Ministero della Transizione Ecologica

Parere n. 49 del 6 settembre 2022

Progetto	<p><i>Valutazione Impatto Ambientale</i></p> <p>Progetto di Fattibilità Tecnico Economica della velocizzazione della linea Roma- Pescara</p> <p>Lotto 2</p> <p>Raddoppio ferroviario tratta Scafa - Manoppello</p> <p>ID_VIP: 7940</p>
Proponente	<p>RFI S.p.a. Direzione investimenti Area Centro</p>

Figura 7 – Fasce di rispetto in relazione “alle nuvole di letalità”

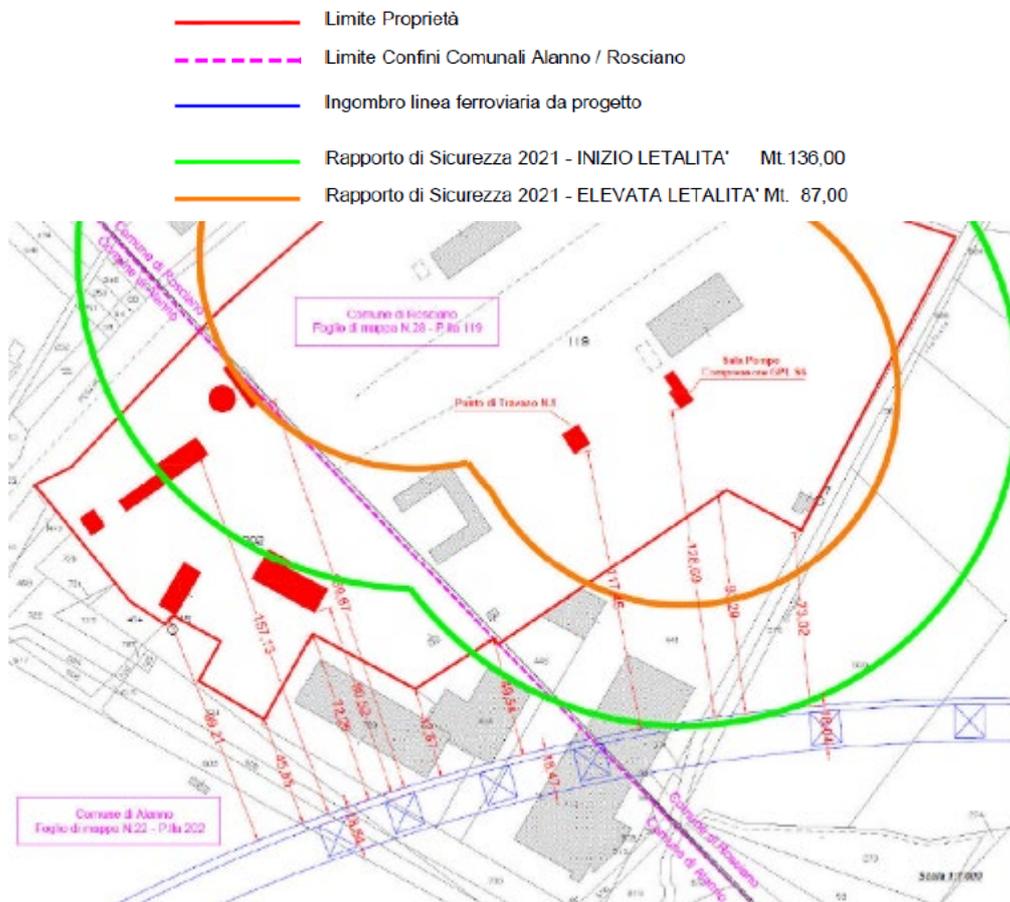
Rispetto al percorso originario della linea ferroviaria di progetto che si poneva a una distanza in linea d'aria inferiore ai 50 m, anche a seguito delle indicazioni fornite da Alanno Gas sulla presenza di due "nuvole di letalità" (v. Figura 7), il tracciato ferroviario è stato allontanato dalla recinzione dell'impianto in modo che la distanza tra filo esterno impalcato e recinzioni fosse pari a 54,00 m, ossia tale da non interferire con la nuvola più esterna, indicante l'inizio della letalità.

La traslazione non modifica la tipologia di opera ed insiste sullo stesso vincolo paesaggistico ex art. 142, co.1 lett c) fascia di rispetto dei corsi d'acqua (d. lgs. n. 42 del 2004).

Per quanto riguarda le viabilità, è stata prevista una nuova opera di scavalco su via Enrico Fermi che, nella nuova configurazione, non subirà modifiche.

L'altra viabilità che costeggia l'impianto (identificata in progetto come NV29), subirà una piccola modifica di tracciato per risolvere l'interferenza con la pila del nuovo viadotto. La nuova opera di scavalco su via Enrico Fermi e le modifiche alla viabilità NV29 saranno recepite nelle successive fasi progettuali.

Osservante	Controdeduzione Proponente	Considerazioni della Commissione
<p>Alanno Gas S.c.a.r.l MiTE.0063923. 23-05-2022</p>	<p>A seguito delle indicazioni fornite dalla Alanno Gas sulla presenza di due "nuvole di letalità" il tracciato ferroviario è stato allontanato dalla recinzione dell'impianto in modo che la distanza tra filo esterno impalcato e recinzioni sia di 54 m, in modo da non interferire con la nuvola più esterna che indica l'inizio della letalità.</p> <p>Viabilità: è stata prevista una nuova opera di scavalco su via Enrico Fermi che nella nuova configurazione non subirà modifiche. La NV29 subirà una piccola variazione di tracciato per risolvere l'interferenza con la pila del nuovo viadotto. Queste modifiche saranno recepite nelle successive fasi progettuali.</p> <p>Nelle aree delle ditte Orsini&Blasoli e Cosmec, una volta demoliti gli edifici, il terreno verrà ripresentato alla quota attuale di ingresso degli edifici. Si precisa che la larghezza della carreggiata è la stessa di quella attuale e l'altezza dell'impalcato rispetto alla strada è compresa tra gli 8 e i 10 metri.</p>	<p>La Commissione ha considerato questo tema in sede istruttoria ed a valle di interlocuzioni con il Proponente, il quale ha conseguentemente prodotto integrazioni volontarie che la Commissione ha ritenuto idonee a risolvere tali interferenze</p>

Figura 9 - Area di valutazione 2 (Lotto1) e area di valutazione 1 (Lotto 2)

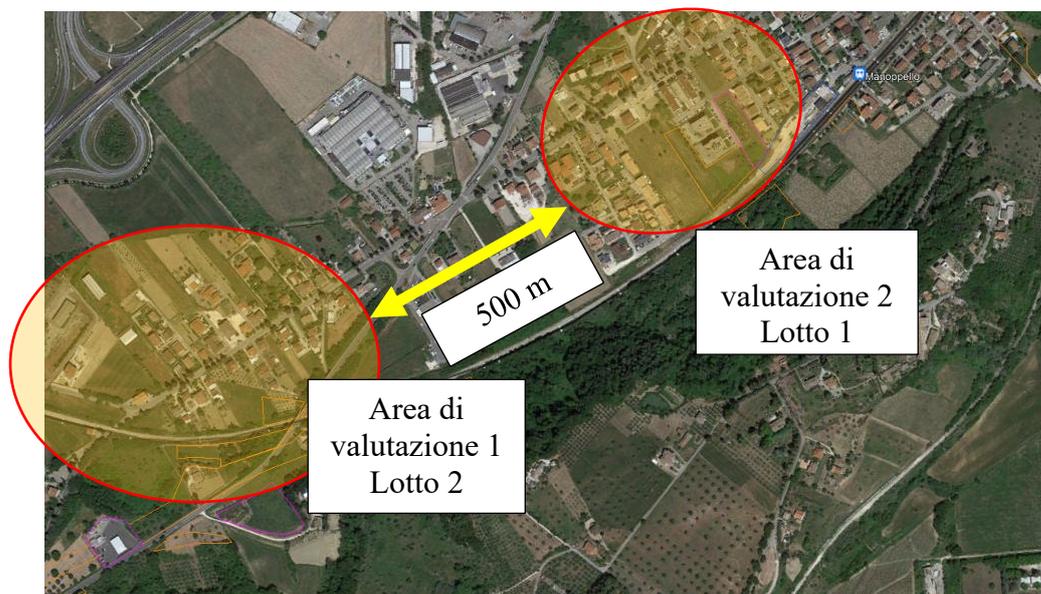
Come si può osservare dalla Figura 9, tali scenari di simulazione sono distanti circa 500 m tra loro. Analizzando le mappe diffusionali del PM₁₀ (v. Figura 10) e di NO_x (v. Figura 11) relative alle due aree di valutazione si può osservare che non sussistono sovrapposizioni degli effetti della diffusione degli inquinanti in atmosfera durante i lavori.
